## **Autorité environnementale**

# **Avis délibéré de l'Autorité environnementale sur la consolidation et l'aménagement des remparts Est du Mont-Saint-Michel (50)**

**N°Ae : 2014-11**

*Schémas des travaux (issus du dossier)*

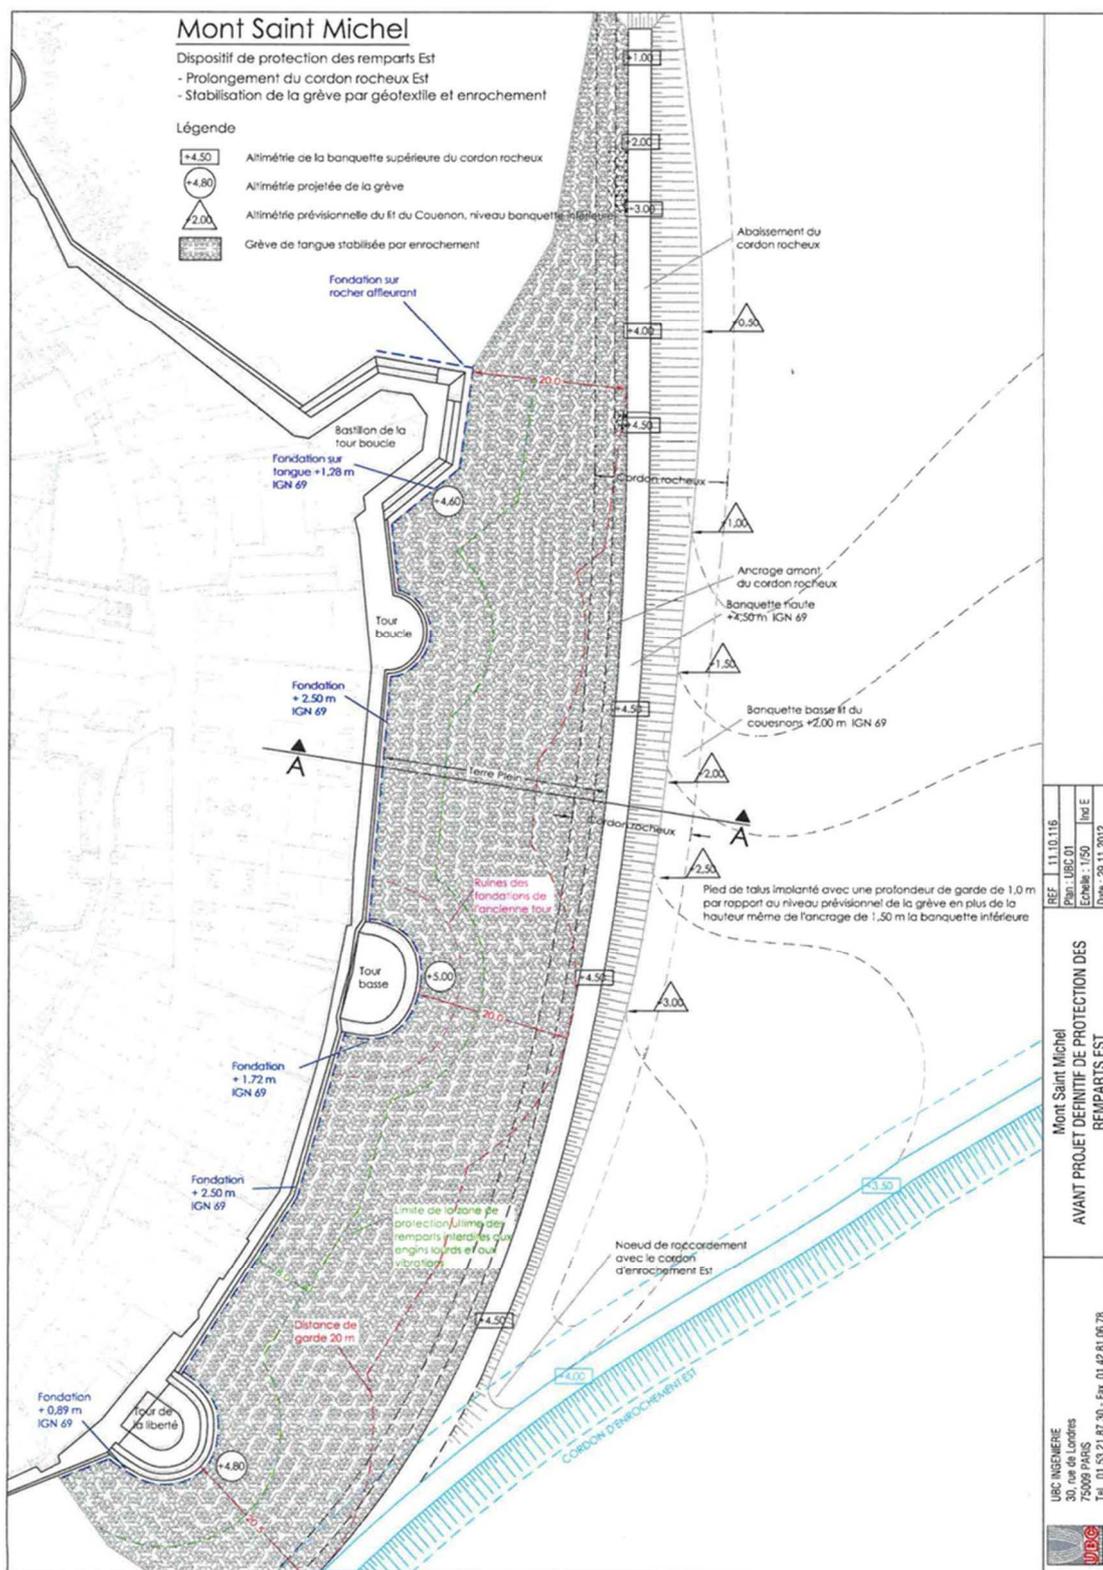
L'Ae note que le projet mentionne à plusieurs reprises (pages 27, 28, 32) une option technique a priori originale en matière d'organisation des enrochements, avec les blocs de plus faible volumétrie à l'extérieur de l'enrochement projeté. Le rapporteur a été informé qu'il s'agit d'une erreur. **L'Ae recommande de substituer aux actuels graphiques précisant et illustrant la volumétrie des enrochements, des versions corrigées.**
